**AVIS RELATIF À LA PROTECTION
CONTRE LES EVENTUELS EFFETS NOCIFS ET NUISANCES
PROVOQUÉS PAR LES RAYONNEMENTS NON IONISANTS
GÉNÉRÉS PAR DES ANTENNES ÉMETTRICES STATIONNAIRES**

Commune : RUMES - Exploitant : TELENET GROUP

Référence exploitant : HT1856P

Rapport n° 4949 / 2023

Figure 1 : Vue en plan des lieux de séjour et des points de contrôle

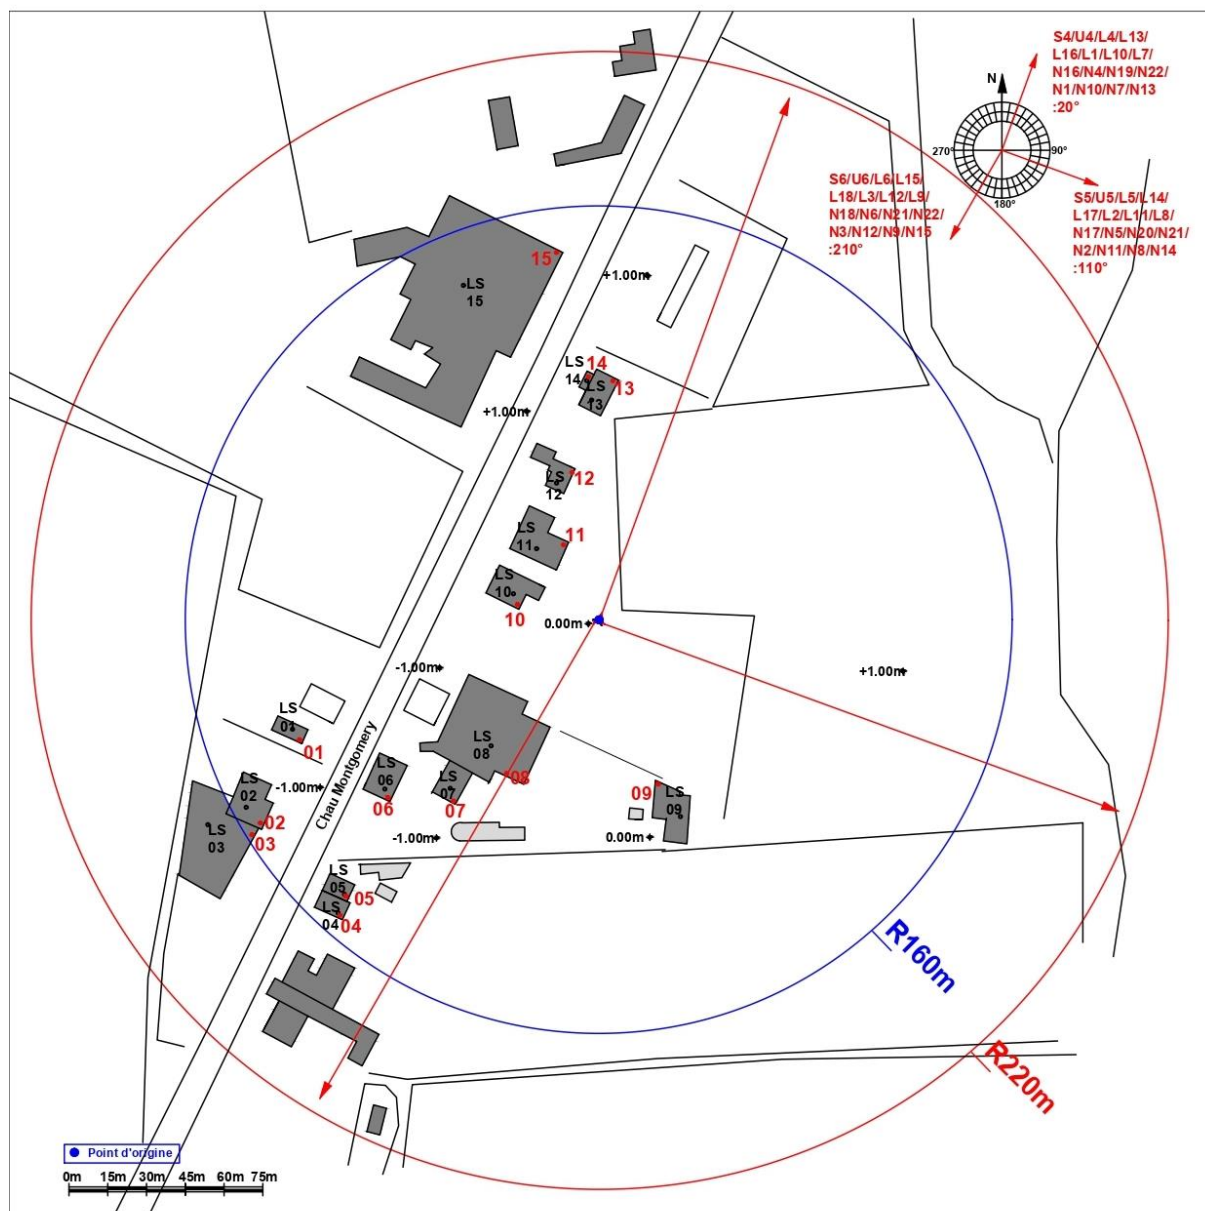
N° point de contrôle	LS	Atténuation (dB)	Indice d'exposition relatif à la limite par installation IE_i
13	LS13	3,0	0,988
6	LS06	3,0	0,949
5	LS05	3,0	0,569
4	LS04	3,0	0,516
14	LS14	3,0	0,489
15	LS15	3,0	0,438
1	LS01	3,0	0,385
7	LS07	3,0	0,366
2	LS02	3,0	0,358
3	LS03	3,0	0,343
8	LS08	3,0	0,114
12	LS12	3,0	0,104
9	LS09	3,0	0,071
11	LS11	3,0	0,065
10	LS10	3,0	0,021

En ce qui concerne les antennes de l'installation mentionnées dans le tableau 1, la distance maximale à laquelle la limite pourrait être atteinte, à l'extérieur, est égale à 167,3 m. S'il n'y a pas de LS à une distance inférieure, les antennes respectent forcément la limite d'immission.

Dans le cas des LS situés à l'intérieur des bâtiments, une atténuation d'obstacle est prise en compte et il en résulte que la distance maximale à laquelle la limite pourrait être atteinte se réduit à 118,5 m.

Figure 2 : Vue en plan des installations d'antennes dans un rayon de 300 mètres autour de l'installation faisant l'objet de la demande d'avis

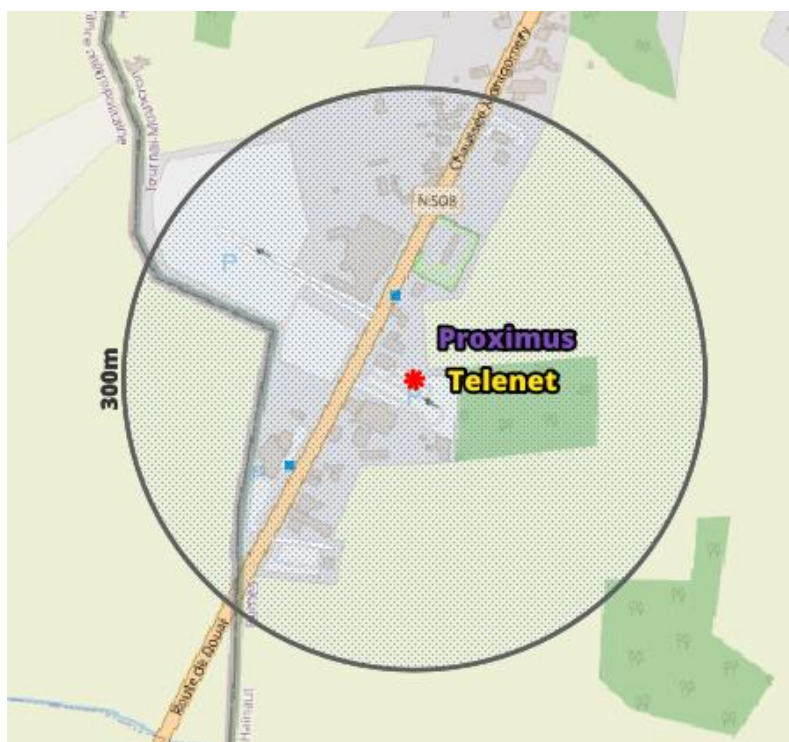
Compte tenu du nombre d'installations localisées dans la figure 2, il apparaît que l'intensité du rayonnement électromagnétique généré, dans les lieux de séjour situés à proximité de l'installation référencée dans le paragraphe 2, par l'ensemble des antennes émettrices stationnaires de l'ensemble des exploitants du même site d'antennes émettrices stationnaires respecte la limite fixée à l'article 4, § 2 du décret.
